改善箇所説明図

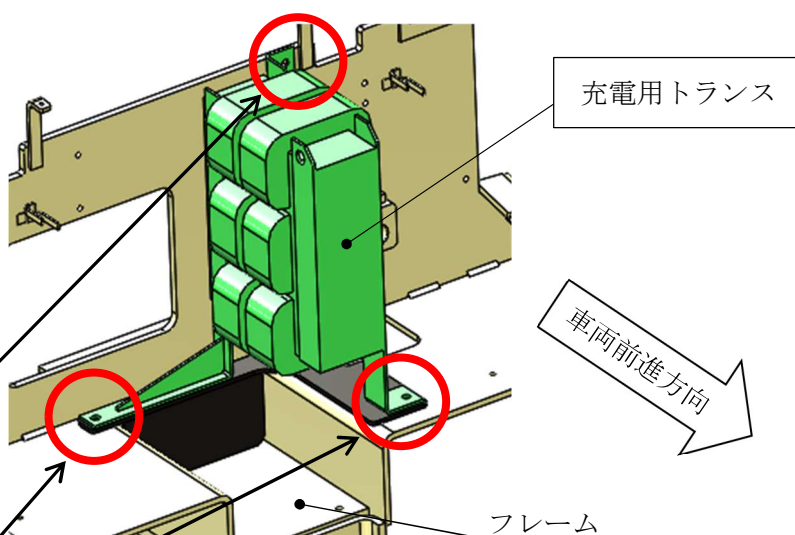
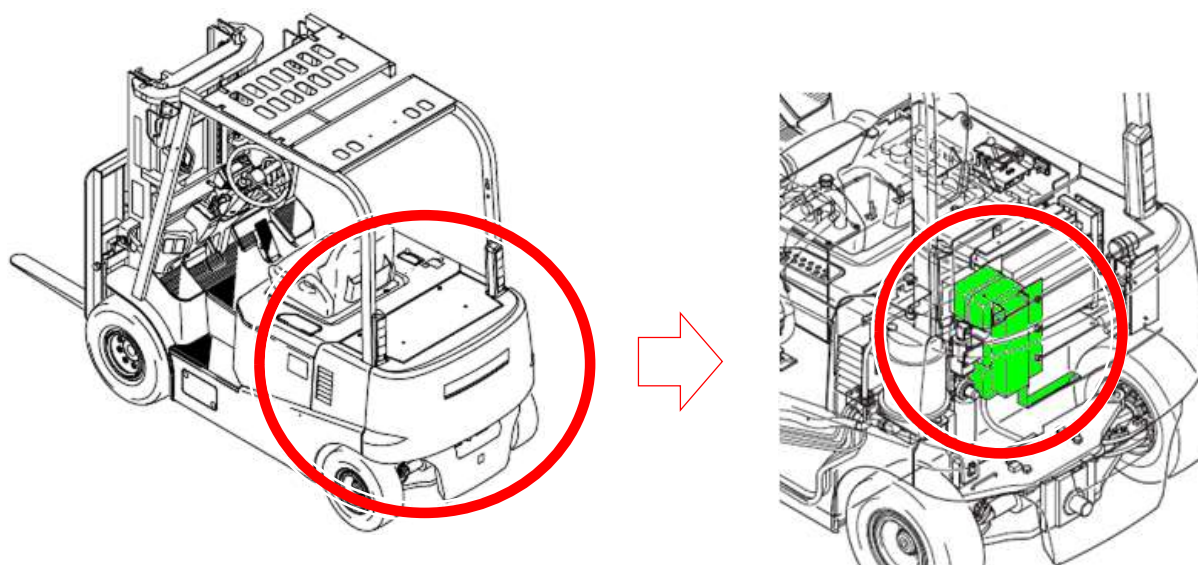
基準不適合発生箇所

バッテリー式フォークリフトの充電用トランスにおいて、取付ボルトに使用する平座金の枚数が不足しているため、ボルト締付け後に軸力が低下し、路面からの振動で取付ボルトが緩み脱落することがある。そのため、そのまま使用を続けると、トランスが脱落し、最悪の場合、トランスとバッテリーケーブルの間に短絡が起こり、車両火災に至るおそれがある。

改善内容

全車両、適切な枚数の平座金を使用してトランスを取り付ける。

なお、トランスの取付部材に変形又は折損が見られる場合は、トランスを交換する。
